表 A.0.3 监理通知单 ★

工程名称：广西宾阳晶创一期 60MW 渔光互补光伏发电项目

编号：BYXM-TZD-JC-025

事由：关于箱变高压电缆头制作及端接施工质量相关通知

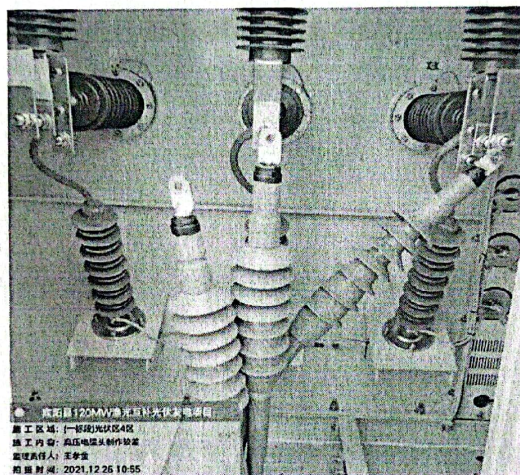
2021 年 12 月 26 日经监理人员巡视检查，一标段 4#方阵箱变高压电缆头制作存在以下问题：

- 1、电缆头端接 A、B、C 三相进行交叉，不符合规范要求。
- 2、高压电缆头铜铝端子孔洞直径小于连接螺杆及箱变连接铜排孔洞，不符合设计要求。

- 1、已完成箱变高压电缆头端接 A、B、C 三相进行交叉，不符合规范要求的整改工作。
- 2、已完成高压电缆头铜铝端子孔洞直径小于连接螺杆及箱变连接铜排孔洞，不符合设计要求的整改工作

经复查，已整改完成，符合设计、规范要求。
